**PROJEKTWETTBEWERB
NEUBAU
WOHNHEIM ROTHENBRUNNEN**

**EINSTUFIGER PROJEKTWETTBEWERB
IM OFFENEN VERFAHREN**

JURYBERICHT

22. APRIL 2025

1. Rang Kennwort OSSO

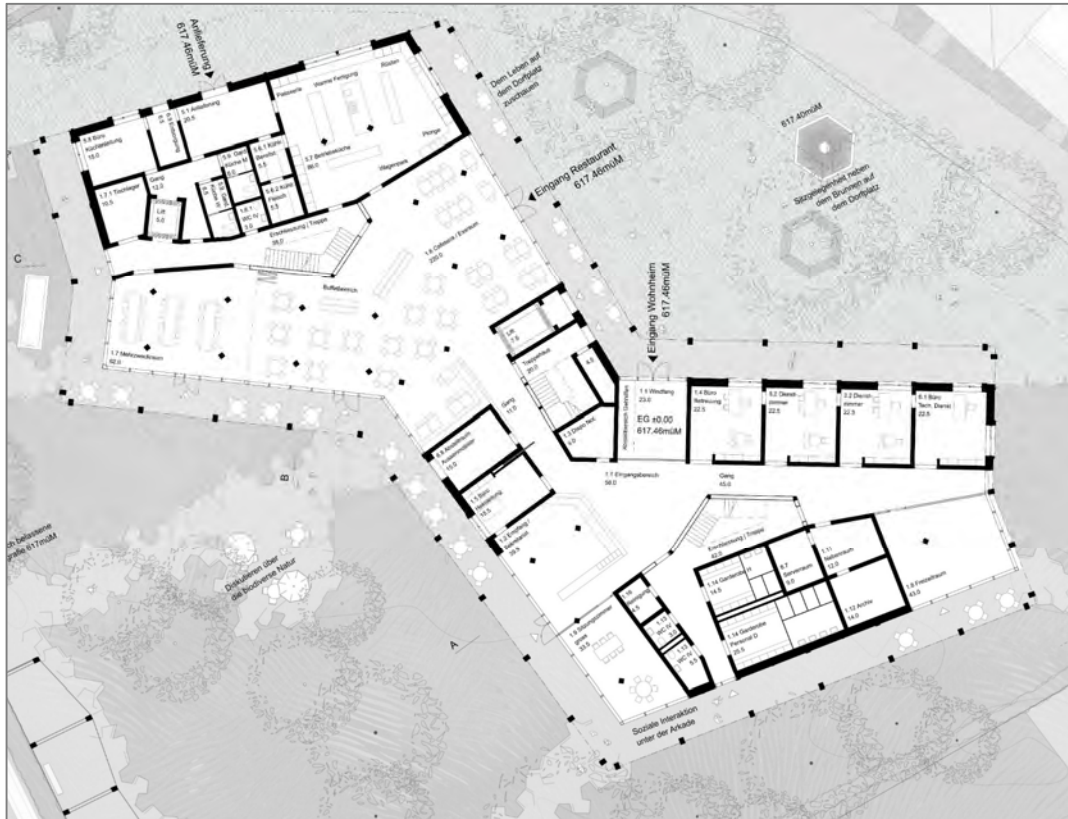
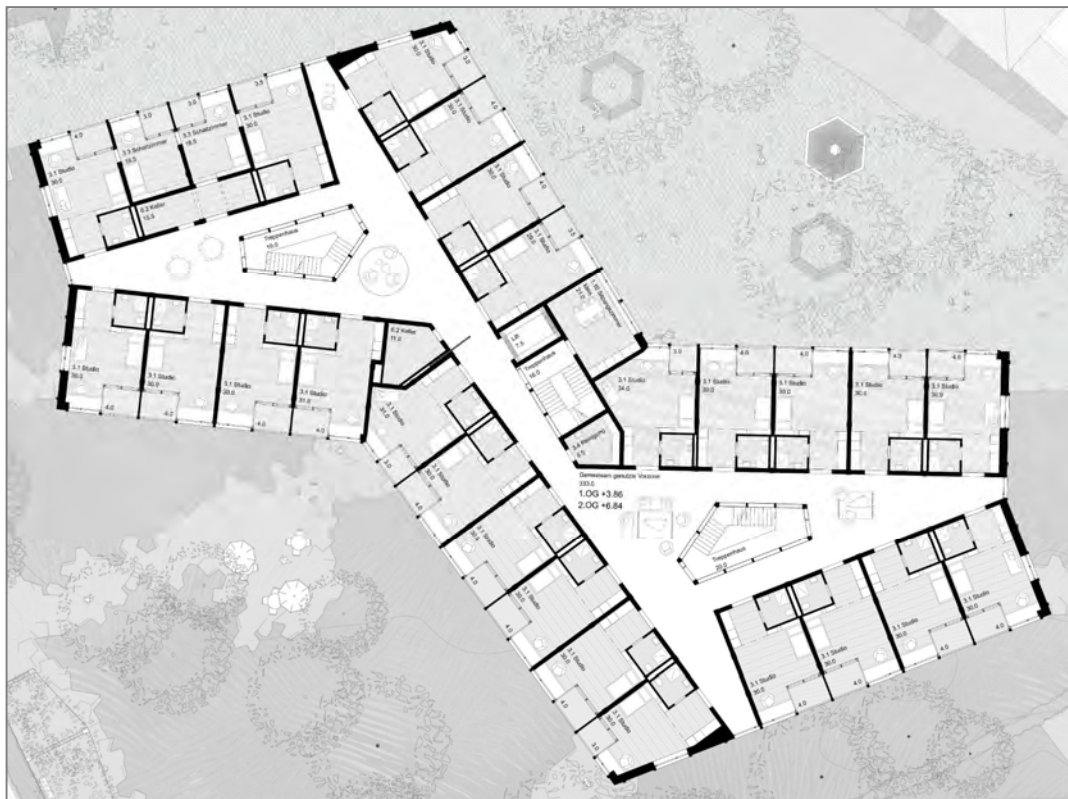
Das Projekt OSSO schlägt ein polygonales, aus zwei unterschiedlich hohen Gebäudeteilen bestehendes Neubauvolumen vor. Durch die Setzung des Gebäudes mit den gegenüber des Kurhauses zurückweichenden Fassadenfronten entsteht zusammen mit diesem ein wohlproportionierter öffentlicher Platz. Dieser Aussenraum schliesst selbstverständlich sowohl an die Dorfstrasse wie auch an den Polenweg an und bildet folgerichtig eine klare Adresse und eindeutige Zugangsbereiche für den Wohnteil und für die auch öffentlich nutzbare Cafeteria.

Mit der abgewinkelten Fassade öffnet sich das Gebäude auch nach Süden, so dass dort ein zweiter, grosszügiger, im Kontrast zum eher mineralisch gestalteten Platz im Norden, ein parkartig formulierter Aussenraum mit privaterem Charakter entsteht. Dieser wird im Übergang zu den Werkbereichen der ARBES mit einer Pergola filterartig begrenzt. Die Anlieferung des Gebäudes erfolgt auf der Nordseite.

Durch die abgewinkelte Fassadenabwicklung und die unterschiedlichen Geschossigkeiten sowie die vorgeschlagene Walmdachform sollen sich die Gebäudeteile der Massstäblichkeit der Umgebung annähern.

Der ursprünglich vorgeschlagene architektonische Ausdruck des Projektvorschlags wies durch seine Gliederung einen starken institutionellen Charakter auf. Die Fassadengestaltung erschien für den Ort zu beliebig und vermochte substantiell, durch seine filigrane, semiflächige Durchbildung und den zahlreichen Arkaden den Ortsbaulichen Gegebenheiten an einen bündnerischen Dorfplatz nicht zu genügen.

Nach der Bereinigungsstufe zeigt das Projekt eine homogenere, mineralische Fassade in Grautönen und sichtbare Dachuntersichten in grün. Verputzte Fassadenteile aus Einsteinsmauerwerk wechseln sich ab mit Brüstungen und Stützen aus Betonelementen. Die vorgeschlagene Umsetzung weist grundsätzlich einen guten Materialbezug zur Umgebung sowie ein stimmigeres Gesamtbild im Kontext auf. Die detaillierte Gestaltung des Baukörpers in Bezug auf die Art der konstruktiven und tektonischen Fügung der Elemente sowie die Gewichtung von horizontaler und vertikaler Betonung des Fassadenbildes ist jedoch ungenügend behandelt.

Die Konstruktion in Hybridbauweise erscheint bezüglich der gestellten Aufgabe auch unter Berücksichtigung der technischen Anforderungen richtig. Der Innenausbau in Holz und Lehmziegeln lässt ein wohnliches Ambiente erwarten und überzeugt auch in bauphysikalischer Hinsicht.

Mit ihrer Setzung definiert die knochenartige Gebäudefigur zwei sehr unterschiedliche Freiraumtypen, den Dorfplatz im Norden und einen grosszügigen parkartigen Freiraum nach Südwesten, der optimal ausgerichtet, eine Vielzahl an Orten und Nischen beherbergt. Dorfplatz und Gartenbereich sind folgerichtig über Restaurant und Cafeteria miteinander gut verbunden. Auch verzahnen sie sich räumlich auf selbstverständliche Weise mit den

Der hohe Anteil versiegelter Flächen, insbesondere strassenseitig, ist nicht nur in ökologischer Hinsicht fragwürdig, sondern lässt auch die Fassung des Dorfplatzes unpräzise und überproportional gross erscheinen.

Das Gebäude ist klar und übersichtlich organisiert. Während sich im Erdgeschoss die öffentlichen Nutzungen befinden, sind in den Obergeschossen die Wohnnutzungen angeordnet.

Über einen gedeckten Zugangsbereich betritt man vom zentralen Platz auf der Nordseite entweder den Cafeteriabereich, welcher sich über die gesamte Gebäudetiefe erstreckt, und abwechslungsreiche Aussenbezüge und Aufenthaltsqualitäten anbieten kann; oder man betritt über einen Windfang den grosszügigen Empfangsbereich des Wohnteils. Auch dieser Bereich schafft räumlich und visuell eine Verbindung zur gegenüberliegenden Parkseite.

Die beiden Obergeschosse dienen dem Wohnen in Studios. Zwei von oben belichtete Treppenhäuser bilden die Zentren eines fließenden, in seiner Form unterschiedlich breiten Erschliessungsbereiches mit Aufenthaltszonen und verschiedenen Ausblicken ins Freie. Die Studios, zonierte in einen Eingangsbereich mit Küche und Bad sowie eine Aufenthaltszone mit Schlafbereich, Einbautisch an der Fassade sowie einer Loggia sind funktional, könnten jedoch noch wohnlicher gestaltet werden. Aufgrund der allseitigen Anordnung weisen die Wohnbereiche vielfältige Ausblicke auf.

Die Wohngruppe ist im nordwestlichen, dreigeschossigen Gebäudeteil etwas abgeschiedener beherbergt, was den Anforderungen ans Raumprogramm entspricht. Die Zimmer sind dreiseitig um ein Zentrum als Lichthof mit Treppe, eigenem Aussenraum und Dienstzimmern angeordnet. Die Korridore, über den inneren Hof belichtet und mit verschiedenen Ausblicken ins Freie versprochen attraktive Wege und Aufenthaltsqualität für die Klienten. Die Nutzung der Korridore als Aufenthalts- und Küchenzone funktioniert betrieblich jedoch nicht.

Das Projekt OSSO überzeugt durch die ortsbauliche Setzung und die Geometrie des Neubauvolumens mit der daraus resultierenden Aussenraumsituation, welche zwei spezifisch nutzbare Bereiche mit unterschiedlicher Privatheit und Gestaltung zulässt. Die klare Struktur des Vorschlags verspricht eine gute Funktionalität. Die räumliche Konzeption, lässt es zu, öffentlichere und privatere Bereiche im Innen- und Aussenraum zu schaffen, und somit auf die unterschiedlichen Bedürfnisse der Klienten zu reagieren.

Die Überarbeitung des architektonischen Ausdrucks hat in der Bereinigungsstufe eine Verbesserung gegenüber dem ursprünglichen Projektvorschlag erfahren. Die vorgenommenen Änderungen der Materialisierung führen zu einem homogeneren Erscheinungsbild, welches sich besser und stimmiger in den Kontext des Ortes einfügt. Im Detail sollte die Materialität, die Konstruktion und der resultierende Ausdruck jedoch klarer formuliert werden.

2. Rang Kennwort DAHEI

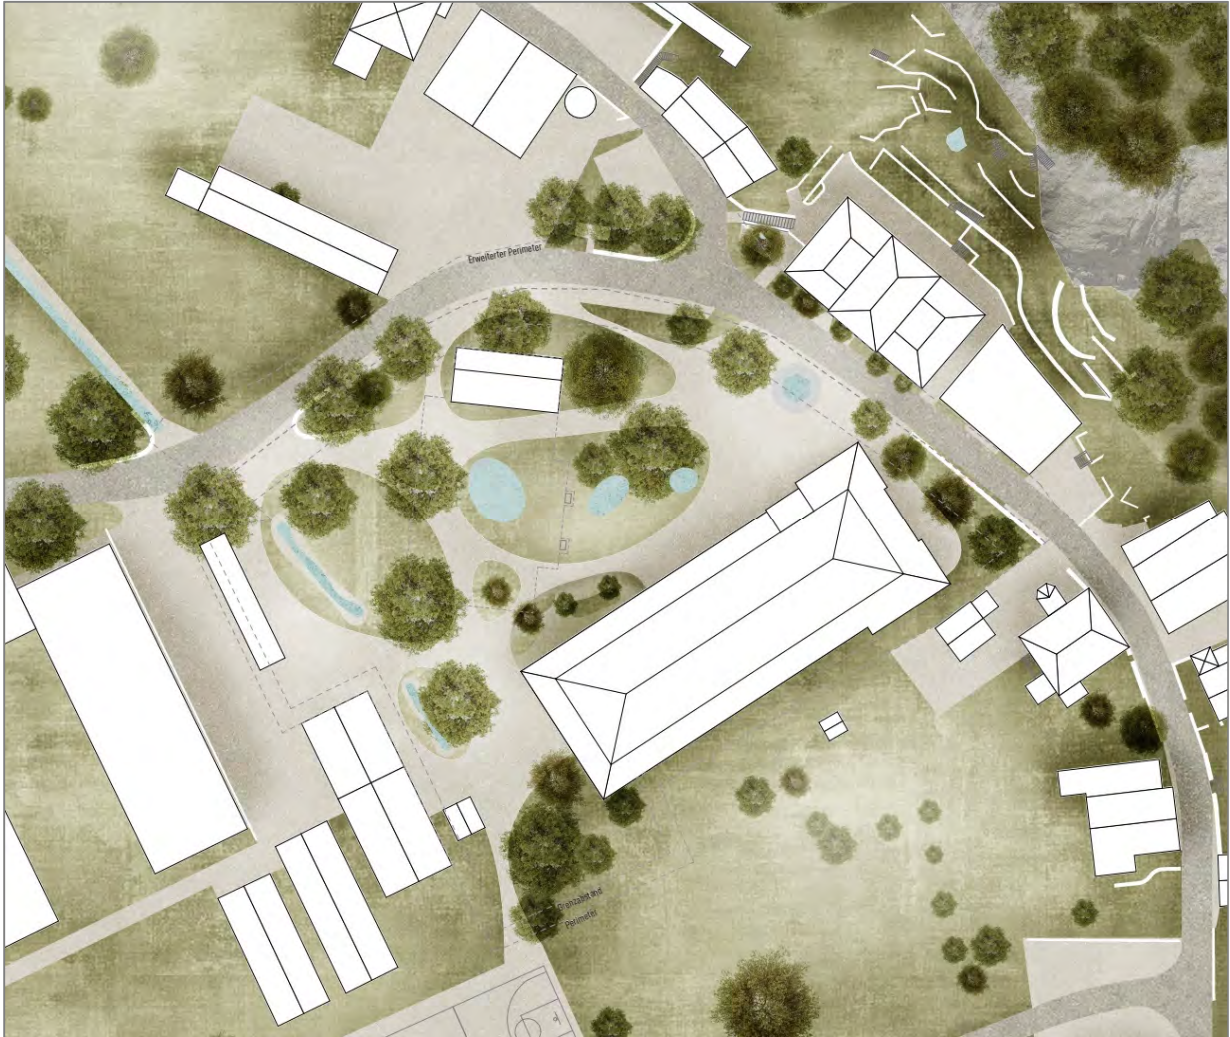
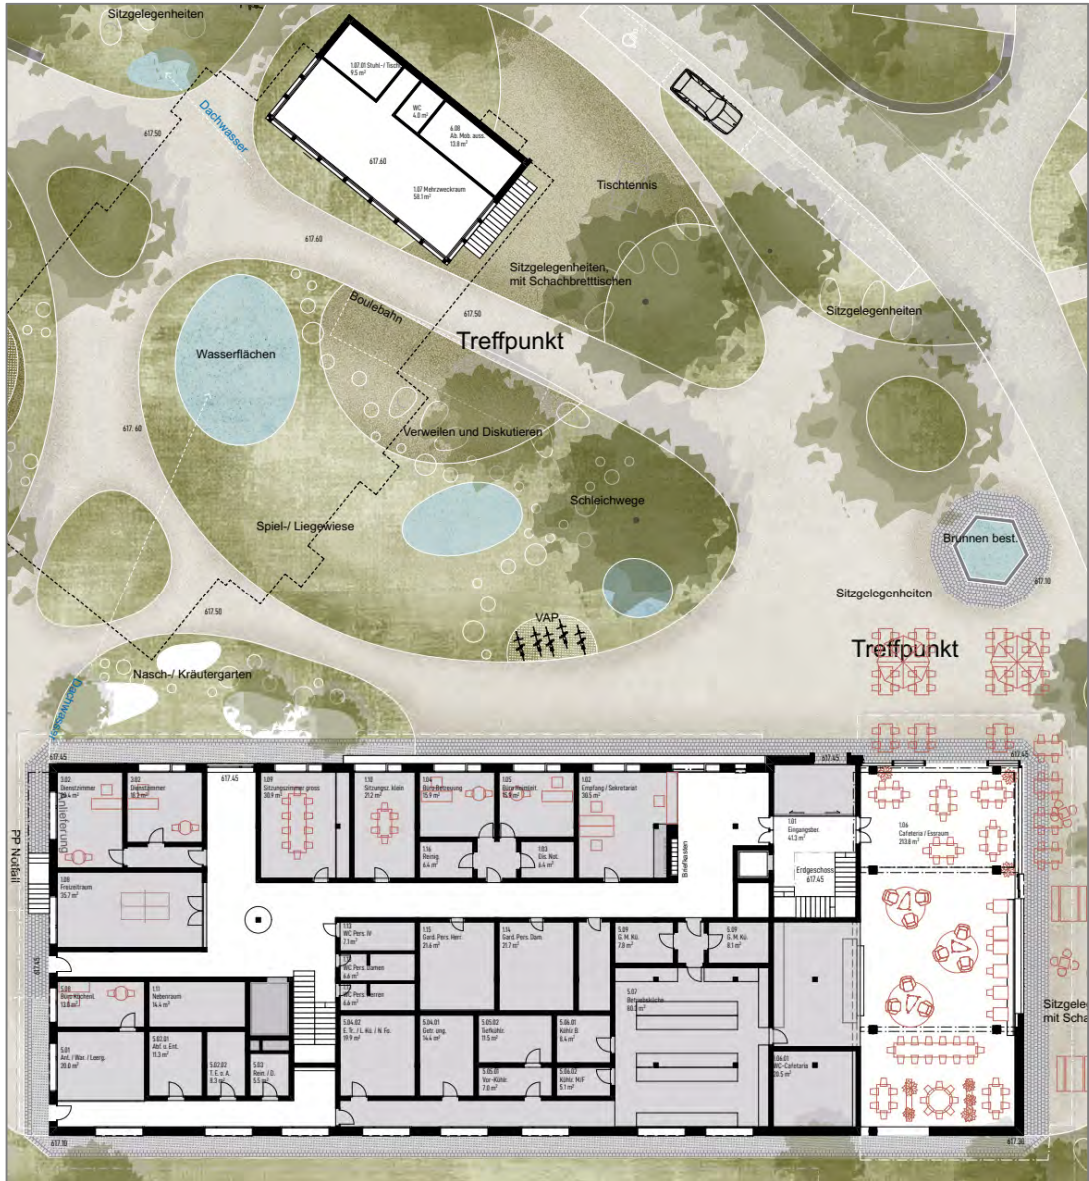
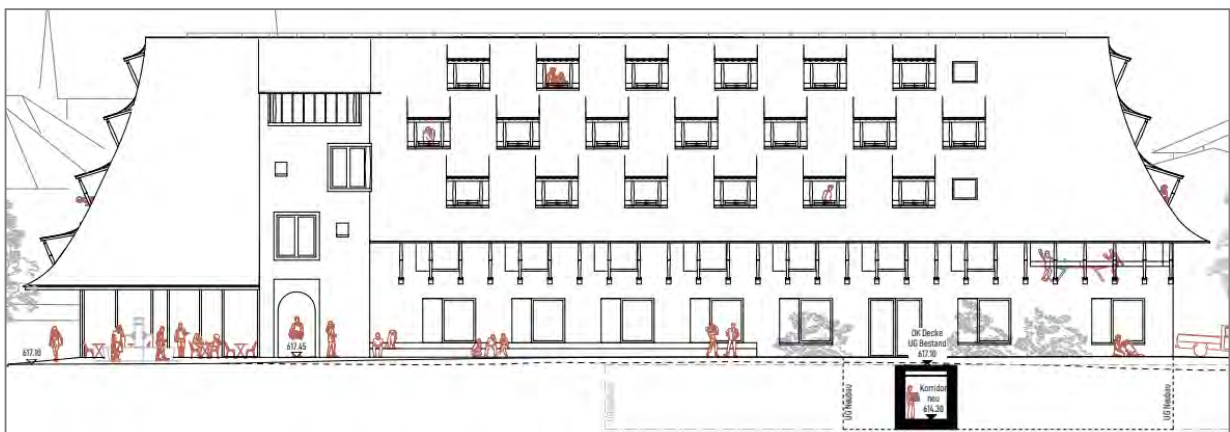
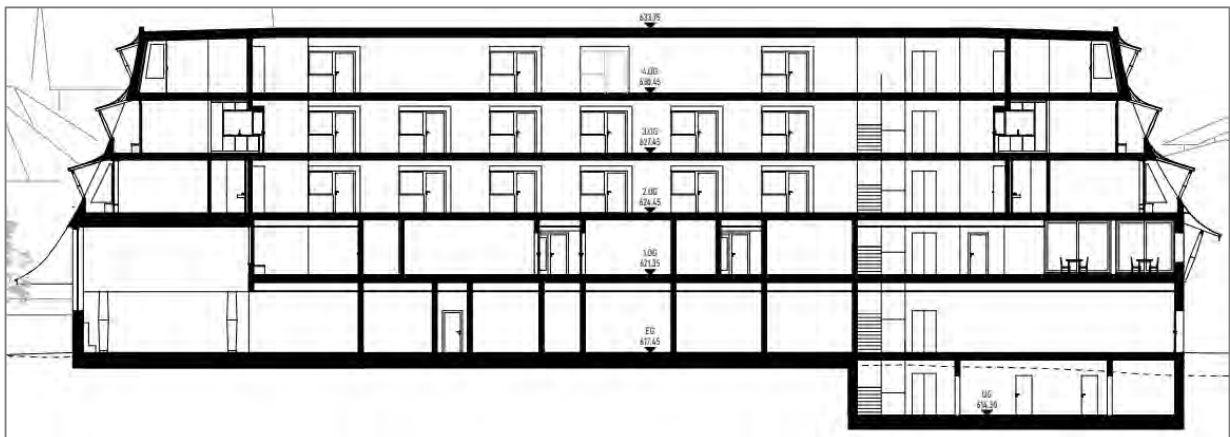
Der Neubau für das Wohnheim Rothenbrunnen definiert am Ende des Gassenraums der Dorfstrasse, dem Rückgrat und Hauptcharakteristikum der historischen Siedlung, den Nordeingang des Dorfes neu. Das Projekt „DAHEI“ klärt die bestehende ortsbauliche Situation, mit der gemäss dem Inventar der schützenswerten Ortsbilder der Schweiz ISOS „(...) in Stellung, Volumetrie und Gestaltung auffällig fremd wirkenden (...)“ Bestandesbaute aus dem Jahr 1974, indem es sich für den Ersatzneubau auf die ortsbaulichen Qualitäten der ursprünglichen Bade- und Kuranstalt mit Barockgarten besinnt. Der Projektvorschlag baut mit einem einfachen fünfgeschossigen Baukörper am historischen Gassenraum weiter und positioniert sich längsseitig an den südöstlichen Rand des Wohnheimareals. Zusammen mit dem denkmalgeschützten Kurhaus fasst das Wohnheim einen grosszügigen, in die Landschaft wirkenden Aussenraum, der als Dorfplatz mit Parkanlage die Öffentlichkeit und Durchlässigkeit des Orts am nördlichen Dorfeingang erhöht. Die Gebäudevolumetrie des Neubaus gliedert sich in einen zweigeschossigen muralen Sockelbau mit prägnantem Treppenhaus und in eine drei Geschoss hohe, hölzerne Dachkonstruktion mit weit ausladenden Vordächern. Das steile Walmdach verjüngt den Baukörper in der Vertikalen und fügt den Neubau mit seinen tiefhängenden Traufen fast als Nebenbau oder Seitenflügel in das bestehende Gebäudeensemble ein. Er belässt dem denkmalgeschützten Kurhaus mit seinem Repräsentationsanspruch die übergeordnete historische Bedeutung innerhalb der Gesamtanlage. Der architektonische Ausdruck des neuen Wohnheims, das durch sein grosses Dach und dessen Perforierung durch die Terrassen der Wohnstudios geprägt ist, vermittelt den Bewohnerinnen und Bewohnern Geborgenheit und stärkt mit seinem eigenständigen Charakter die Identität des neuen Dorfkentrums.

Das Projekt DAHEI bietet infolge seines konzentrierten Fussabdrucks einen grosszügigen zusammenhängenden Freiraum, der eine Abfolge von Grünraum zu Dorfplatz vorschlägt. Dadurch resultiert ein ganzheitlicher, öffentlicher Charakter, welcher für die Dorfgemeinschaft einen deutlichen Mehrwert darstellt und gute Voraussetzungen für die Teilhabe der Heimbewohner am Dorfleben bietet. Der am südwestlichen Rand des Projektperimeters vorgeschlagene private Rückzugsort für die Bewohnerinnen und Bewohner des Wohnheims vermag in seiner Grösse und in seinem Verhältnis zum öffentlichen Freiraum nicht zu überzeugen. Das Projekt zeigt insgesamt eine Auseinandersetzung mit nachhaltigen Themen, wie z.B. der Vorschlag einer partiellen Bachöffnung im Südwesten oder Überlegungen zum Regenwassermanagement.

Am Kopf des Gebäudes gliedert sich, wie die ursprünglichen Gaststätten und Läden des Dorfes, der öffentlichste Ort – das Café an den historischen Gassenraum und fasst zusammen mit dem stattlichen Wohnhaus aus dem beginnenden 18. Jahrhundert, dem ehemaligen Gasthaus zur Traube und den vertikalen Gärten des Kurhauses einen kleinräumigen Aufenthaltsbereich für die Bewohnerinnen und Bewohner des Wohnheims und des Dorfes. Es dient als klassische Cafeteria, die in ihrem Wesen als überdachter (Markt)Platz gedacht ist und flexibel für Veranstaltungen genutzt werden kann. Ein privater Aussenraum für die Bewohnerinnen und Bewohner des Wohnheims fehlt. Längsseitig verortet das Treppenhaus die Baute und markiert den Eingang ins Gebäude im Übergang zwischen dem öffentlichen Platz, der Cafeteria und dem Wohnheim. Zum Park hin orientieren sich im Erdgeschoss die Räume der Verwaltung mit dem Empfang/ Sekretariat, den Büros und den Sitzungszimmer. Auf der parkabgewandten Seite befinden sich die Versorgungsräume der Cafeteria, die von den Werkstätten der PDGR her beliefert werden.

Das Grundrisslayout im Gebäudeinneren wird durch zwei Treppenhäuser aufgespannt, die durch mittig liegende Gänge bzw. Wohngassen verbunden sind. Diese Grundrisstypologie stellt im Grundsatz eine effiziente Flächennutzung mit einer einfachen und übersichtlichen Orientierung in den Geschossen sicher. Im 1. Obergeschoss befindet sich die Wohngruppe, die als Einstieg in das Wohnheim dient. Der am Haupttreppenhaus angeordnete Eingangsbereich bietet den Bewohnerinnen und Bewohnern der Wohngruppe eine schöne Ankunft im Geschoss mit Einblick in den hohen Raum der Cafeteria. Der Ess-, Wohn- und Aufenthaltsraum mit den Aussensitzplätzen der Wohngruppe richtet sich gegen Südwesten zu den Weiten der Landschaft aus. Einer der beiden Aussensitzplätze verfügt über einen direkten Treppenabgang in den Garten. In den drei „Dachgeschossen“ orientieren sich die Wohnstudios in alle Himmelsrichtungen zum Landschaftsraum.

Mit der Bereinigungsstufe werden zwei doppelgeschossige Gemeinschaftsräume mit hohen Aufenthaltsqualitäten in den Wohngeschossen eingeführt. Diese verbessern die Belichtung in den Wohngassen und verbinden die Wohngeschosse untereinander. Die geforderte Verbesserung der natürlichen Belichtung in den Zimmern soll mit fast ornamental angeordneten Glasdachziegeln gewährleistet werden. Dieser Vorschlag wird für die Menschen, die von einer psychischen Behinderung betroffen sind und im neuen Heimzentrum Rothenbrunnen wohnen werden, als ungeeignet eingestuft.

Das Projekt „DAHEI“ besinnt sich auf die ortsbaulichen Qualitäten der ursprünglichen Bade- und Kuranstalt und schafft mit seiner Positionierung am südöstlichen Rand des Wohnheimareals ein Gebäudeensemble, das einen grosszügigen in die Landschaft wirkenden Aufenthalts- und Begegnungsort fasst, der sowohl den Bedürfnissen der Bewohnerinnen und Bewohner des Wohnheims als auch der Öffentlichkeit dient. Der Projektvorschlag zeichnet sich durch sein gut funktionierendes Raum- und Nutzungsdispositiv aus und zielt mit seiner Architektur auf einen Ausdruck von Schutz und „Behausung“, der den Bewohnerinnen und Bewohnern des Wohnheims Geborgenheit und Wohlbefinden vermittelt. In die Landschaft und den baukulturellen Erinnerungsraum des Ortes eingefügt, schärft der eigenständige Charakter des Projekts die Identität des neuen Dorfzentrums am nördlichen Ortseingang von Rothenbrunnen. Leider zeigen sich im Projektvorschlag Defizite, die die Rückzugsmöglichkeiten für die Bewohnerinnen und Bewohner des Wohnheims im Aussenraum der Parkanlage und der Cafeteria betreffen. Zudem wird die in der Bereinigungsstufe vorgeschlagene Konzeption zur Verbesserung der natürlichen Belichtung in den Wohnstudios, für von einer psychischen Behinderung betroffene Menschen, als ungeeignet eingestuft.
